## Service Information SI-AT01-008

### **Triebwerkswechsel ROTAX 912S/ Engine Replacement ROTAX 912S**

ATA-Chapter: 71-00

Kraftstoffverteiler (Auszug aus Einbauhandbuch ROTAX® 912S –Serie)  
fuel connection (Extract from Installation Manual ROTAX® 912S – Series)

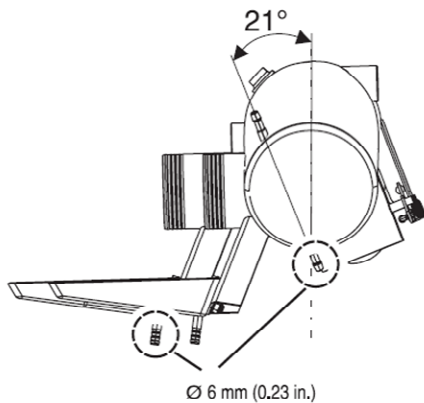
Rotax serially uses an orifice with a size of 0,35mm (0.014 in.) in the fuel return system. An orifice with a size of 0,25 mm (0.01 in.) is used in the Aquila AT01 fuel system. This Aquila-orifice must be reinstalled after a replacement of the engine, otherwise a fuel pressure problem can be caused.

Ansaugluftverteiler (Auszug aus Einbauhandbuch ROTAX® 912S –Serie)  
AIRBOX (Extract from Installation Manual ROTAX® 912S – Series)

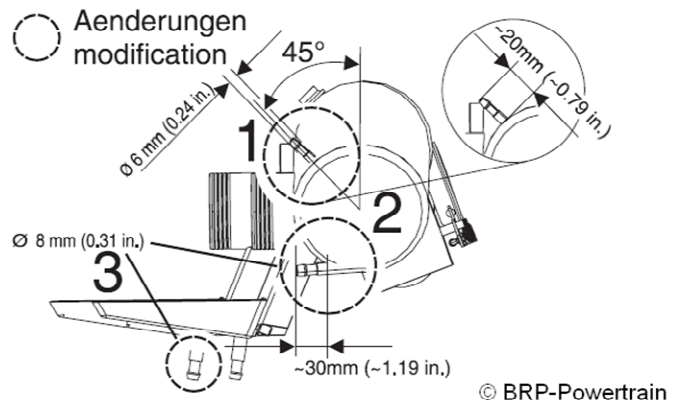
Since February 2010 ROTAX has introduced a modified airbox. This change caused a change in the design of the drainage system for the airbox and the drip trays of the AQUILA AT01. This changed drainage system must be taken into account during engine replacement.

The necessary parts for the modification of the drainage system will be supplied by AQUILA Aviation by Excellence AG as set. (P/N: AT01-7000-012).
